日本原子力研究開発機構大洗研究所(南地区)の 核燃料物質使用変更許可申請等について

照射燃料集合体試験施設 (FMF) における
少量試料用の設備・分析装置の追加について

令和3年11月10日

国立研究開発法人日本原子力研究開発機構
大洗研究所 燃料材料開発部

図 2 - 1 試料の流れの概要

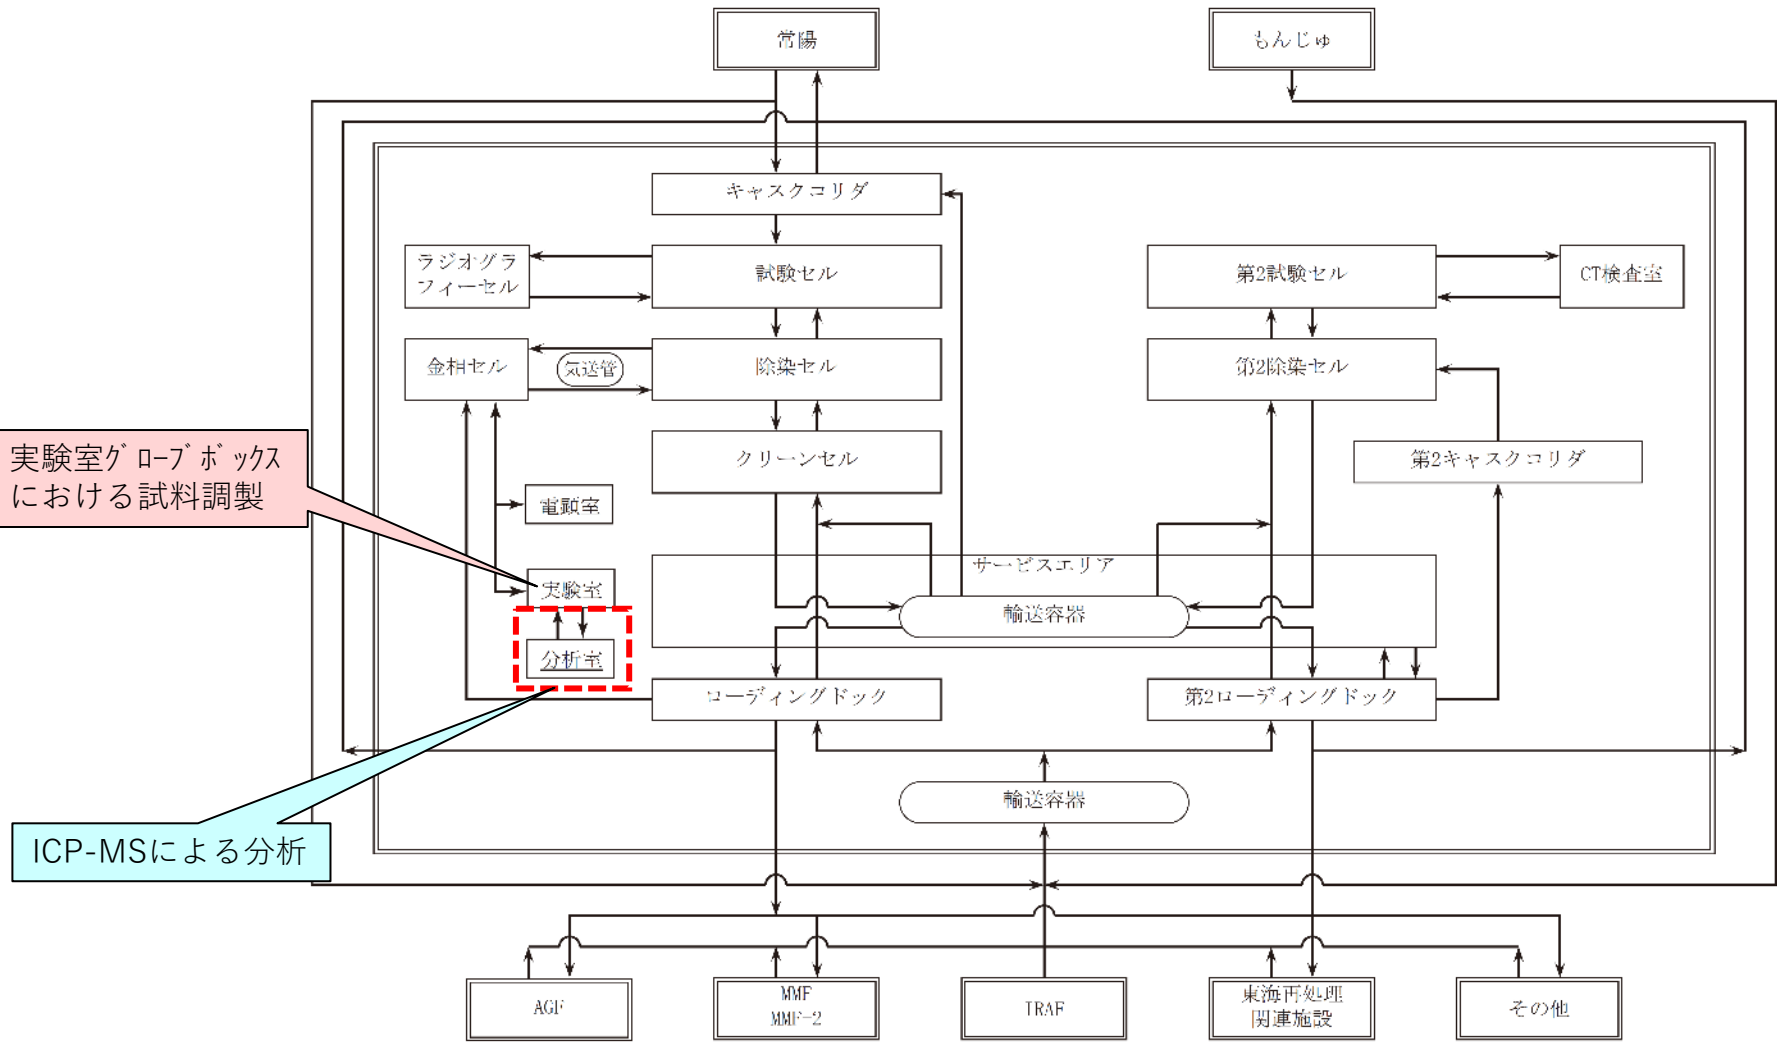
使用場所の追加に伴い試料の流れを追加する。

図9-1 管理区域排気系統図 (既設施設)

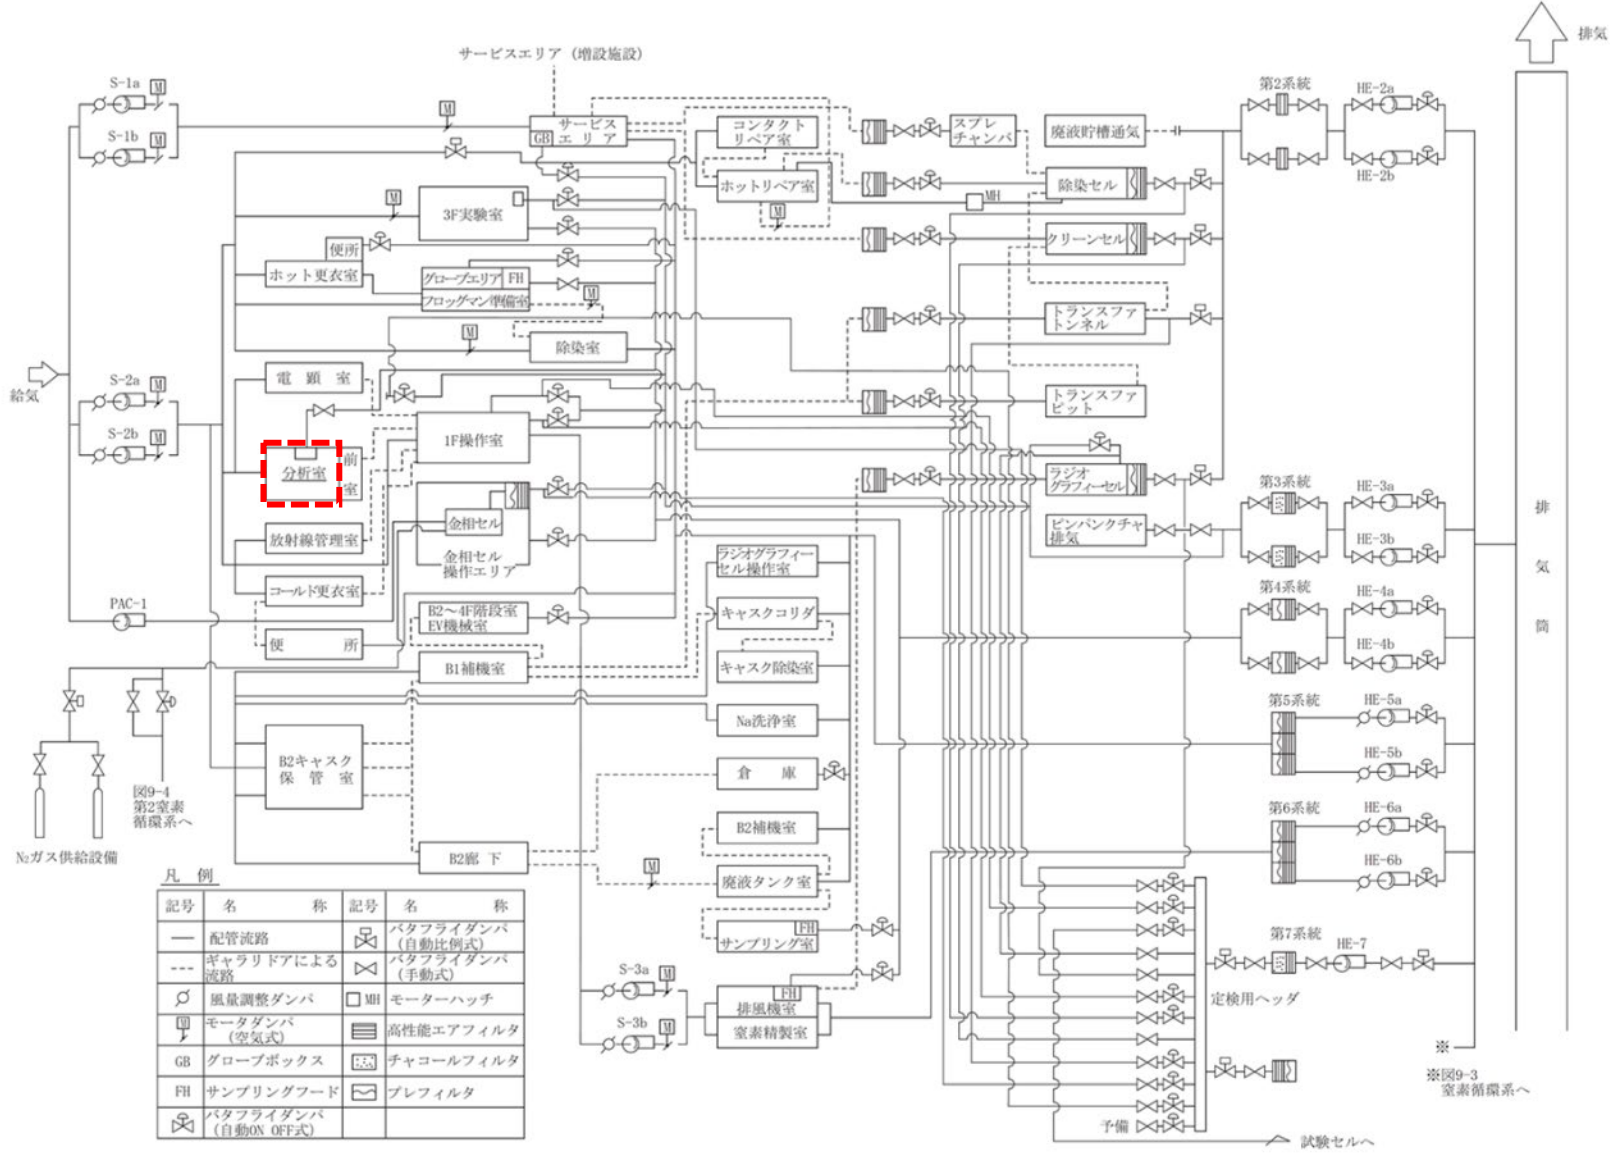
暗室を分析室に名称変更する。

図 9-5 放射性廃液配管系統図

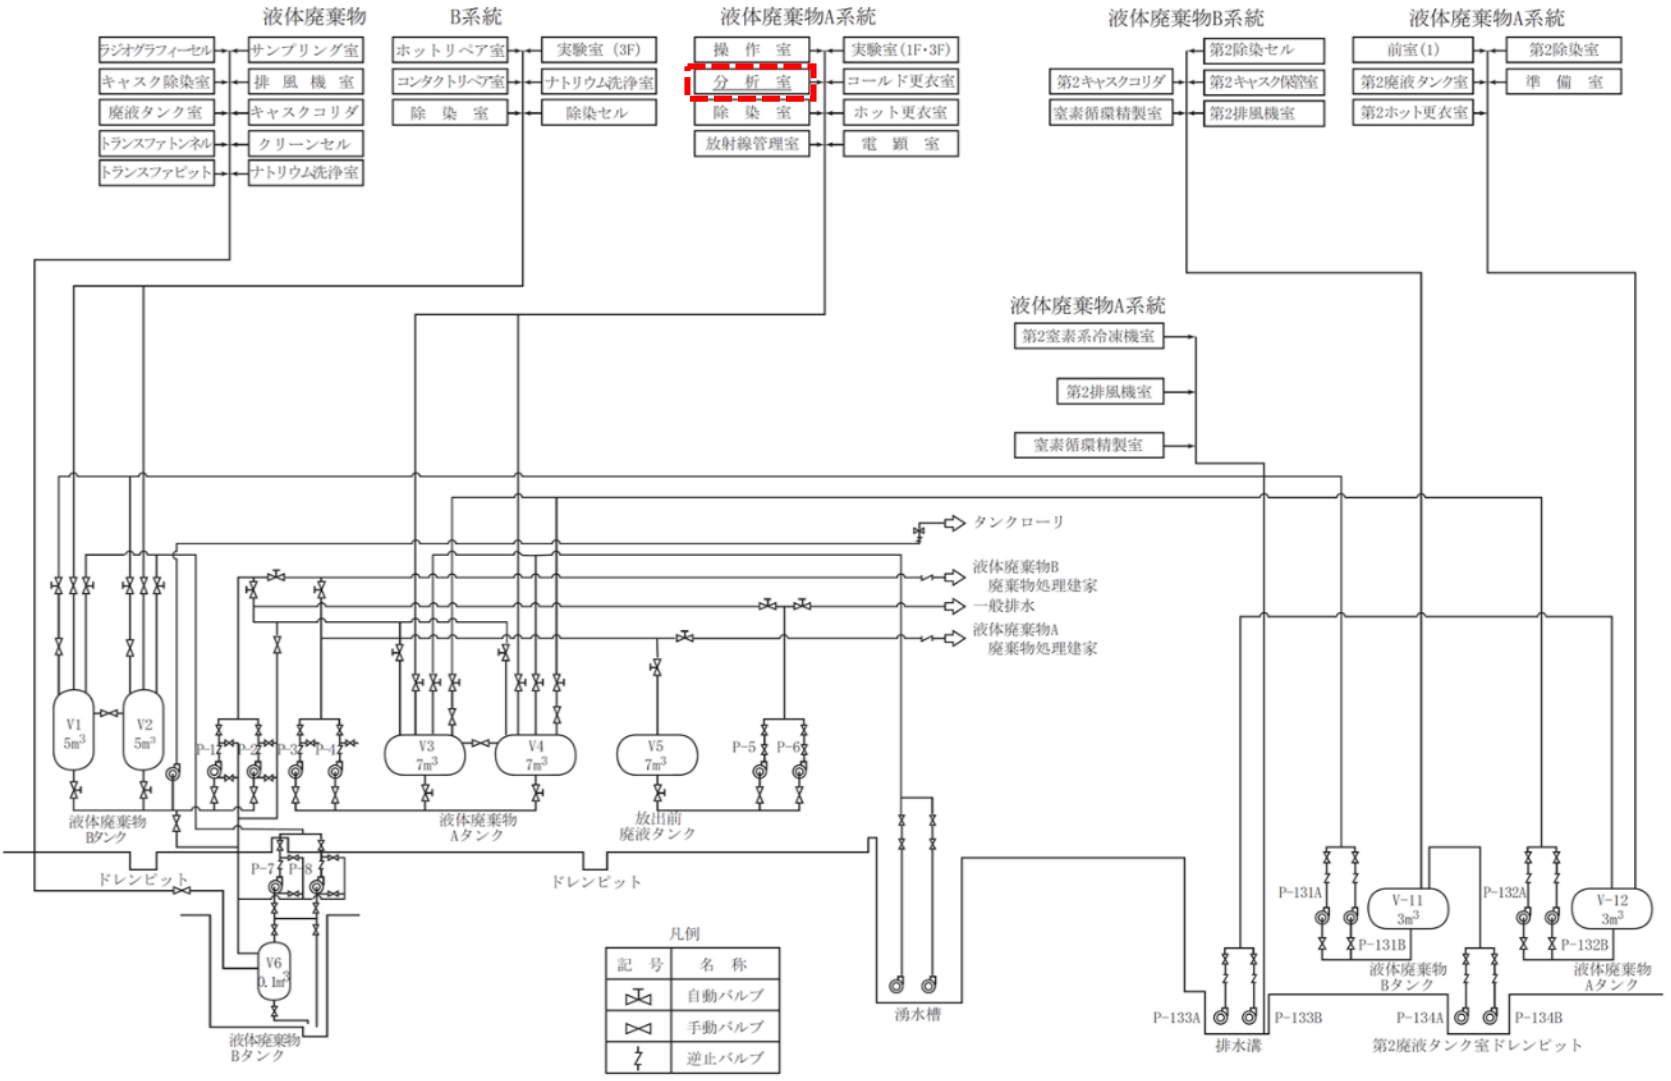
暗室を分析室に名称変更する。

ラジオグラフィー装置(撤去対象物)

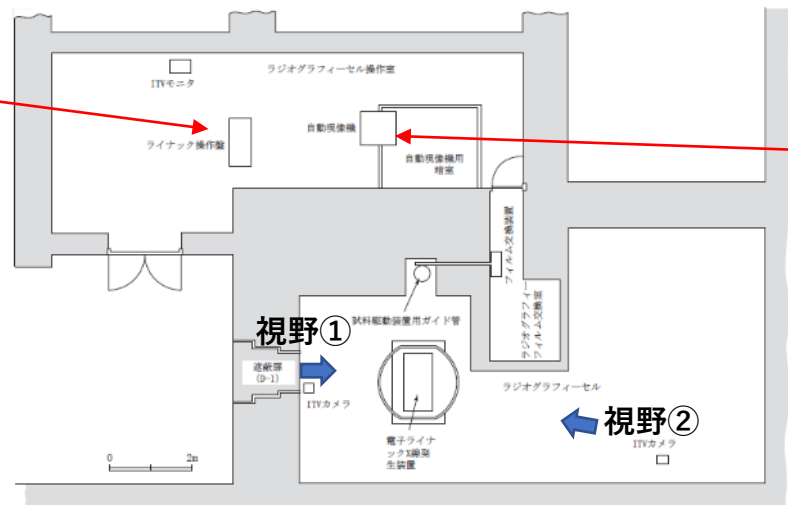
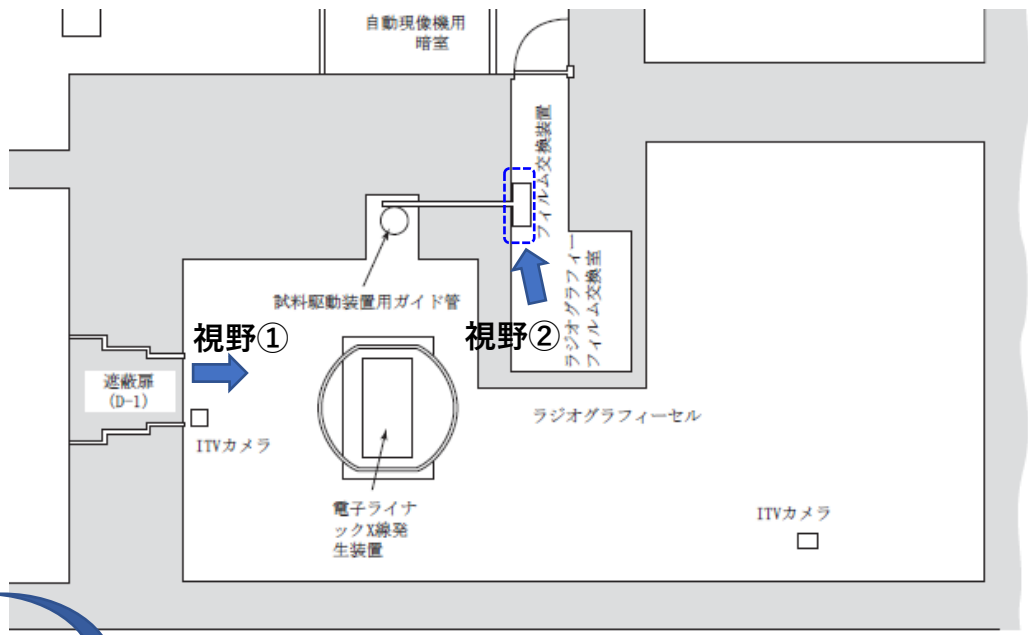
操作盤、電源盤、ケーブル等の不要部分について解体・撤去を行う。撤去対象物については、核燃料物質と直接接触させていないため、汚染はない。万が一、汚染が検出された場合は、除染を行い、固着性汚染部分のみ放射性固体廃棄物として廃棄する。

電子ライナックX線発生装置は、放射線発生装置の使用廃止のRI変更許可を受けた後、解体・撤去を実施する。

ラジオグラフィー装置(維持管理設備)

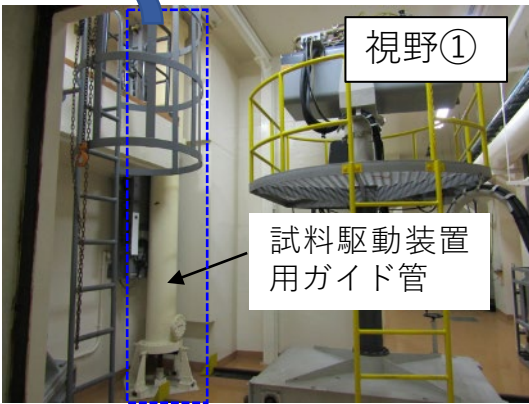
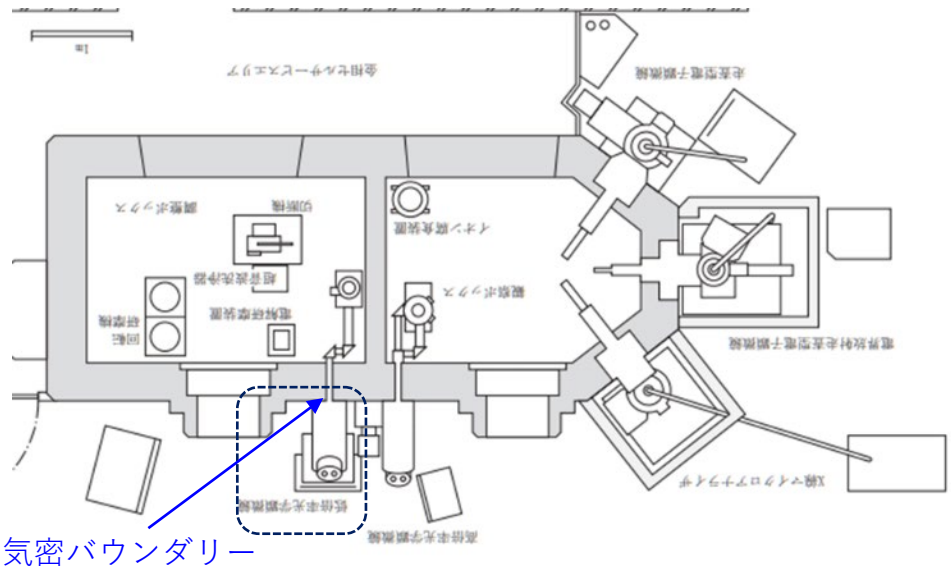
試験セルとの気密バウンダリーのため、維持管理設備とする。

ラジオグラフィースセルとの気密バウンダリーのため、維持管理設備とする。

低倍率光学顕微鏡(撤去対象物、維持管理設備)

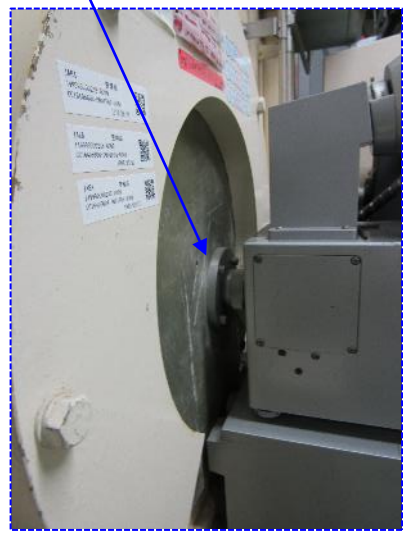
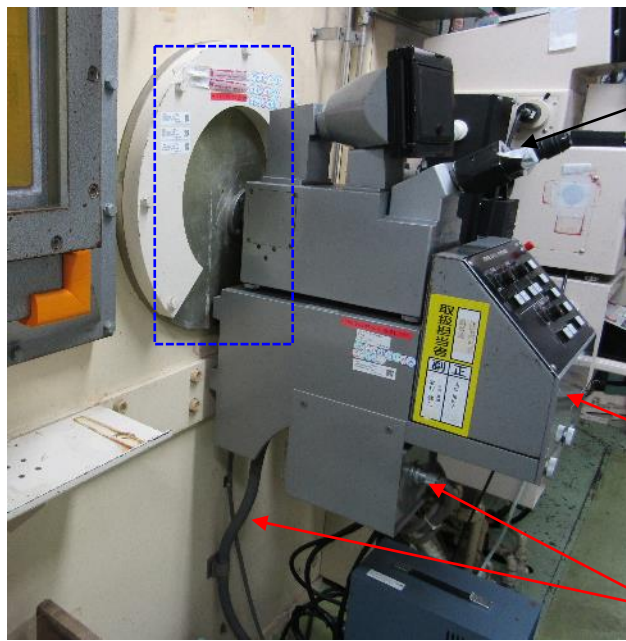
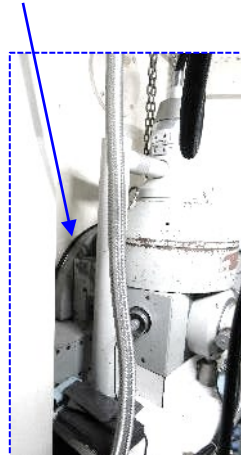
操作盤及びケーブルについて、撤去を行う。
 金相セルとの接続部である光学顕微鏡本体はセルとのバウンダリーとなるため維持管理設備とする。

走査型電子顕微鏡(撤去対象物、維持管理設備)

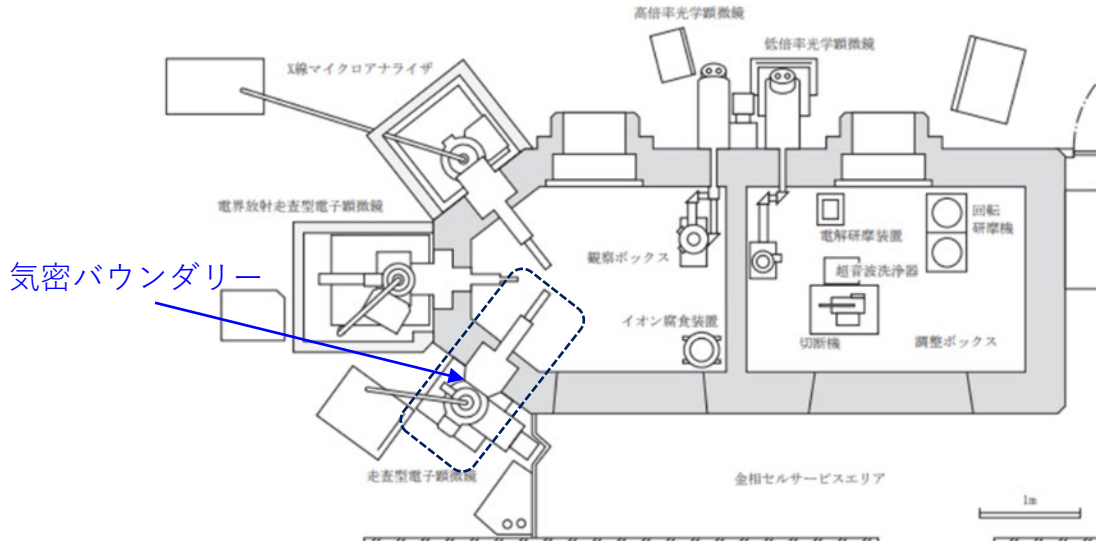
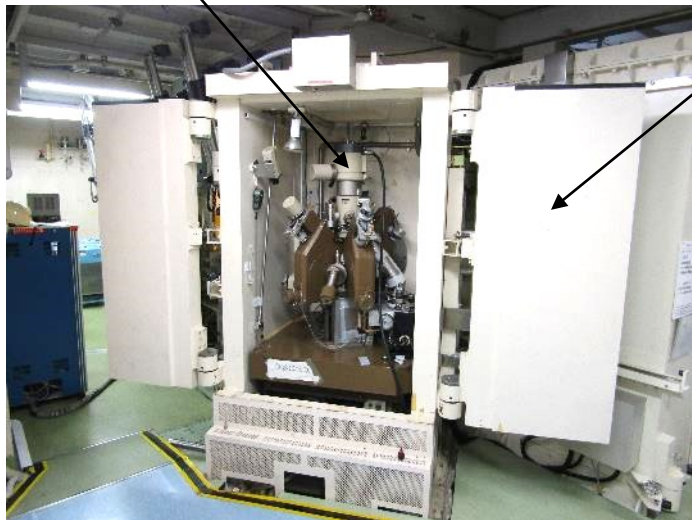
操作盤 (電源盤) 及びケーブルについて、撤去を行う。
金相セルとの接続部である走査型電子顕微鏡本体はセルとのバウンダリーとなるため維持管理設備とする。

X線マイクロアナライザ(撤去対象物、維持管理設備)

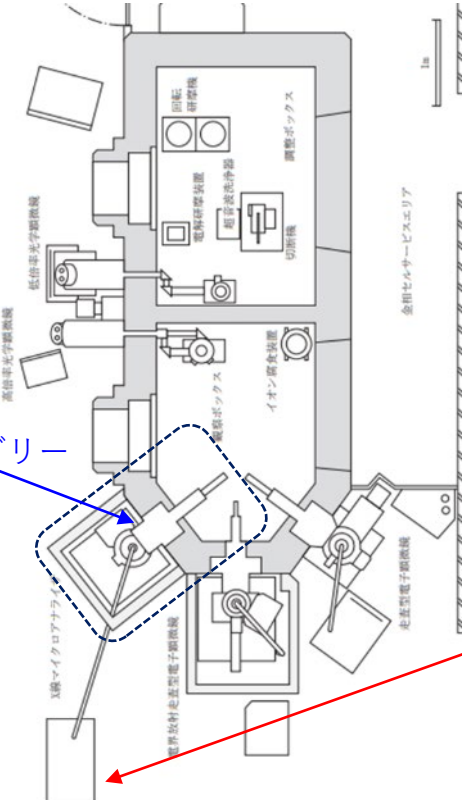
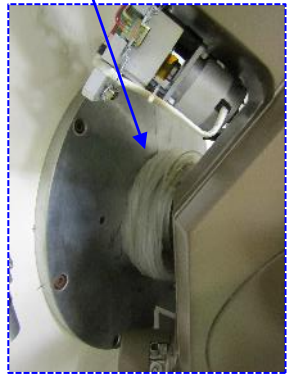
操作盤 (電源盤) 及びケーブル等について、撤去を行う。
金相セルとの接続部であるX線マイクロアナライザ本体はセルとのバウンダリーとなるため維持管理設備とする。
